**Aviso de seguridad del producto: FSN-2023-09-27**

Producto:	Bisturí desechable oftalmológico con mango de plástico MICRO FEATHER
------------------	---

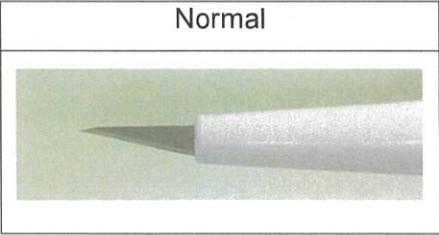
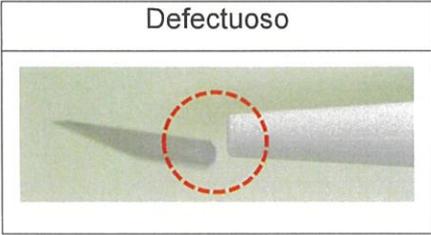
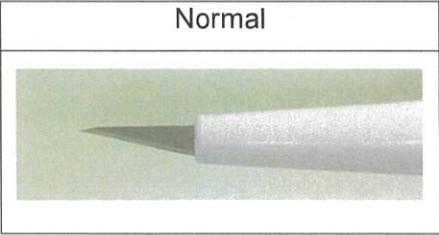
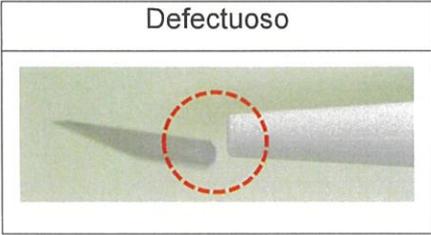
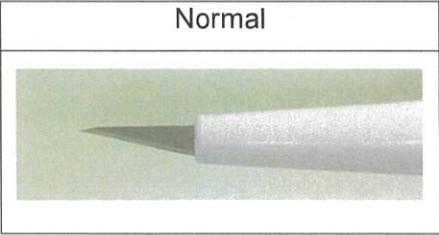
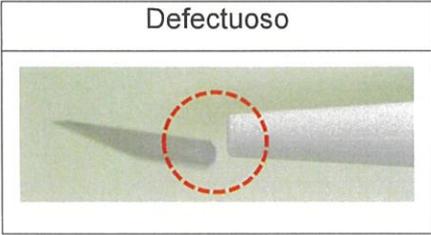
USP-745 / 200500745	22050669, 22050727														
	2. Motivo de la medida correctora de seguridad en campo (FSCA)														
2.	1. Descripción del problema del producto														
	<p>El fabricante ha detectado que el mango de plástico del producto cambia con el paso del tiempo debido a influencias externas, lo que provoca una disminución de la fuerza de sujeción, que puede hacer que la cuchilla se desprenda del mango.</p> <table border="1"> <thead> <tr> <th>Normal</th> <th>Defectuoso</th> </tr> </thead> <tbody> <tr> <td></td> <td></td> </tr> </tbody> </table>	Normal	Defectuoso												
Normal	Defectuoso

3.	1. Medidas que debe tomar el cliente
	<input checked="" type="checkbox"/> Identificar los productos <input checked="" type="checkbox"/> Bloquear los productos <input checked="" type="checkbox"/> Devolver o destruir los productos tras consultar al proveedor.
3.	2. ¿Es necesaria una respuesta del cliente?
	El formulario de respuesta cumplimentado es necesario como prueba y para el reembolso.
3.	3. Medidas tomadas por el fabricante
	<input checked="" type="checkbox"/> Retirada de los productos <input checked="" type="checkbox"/> Medida correctora/preventiva para solucionar el fallo del producto
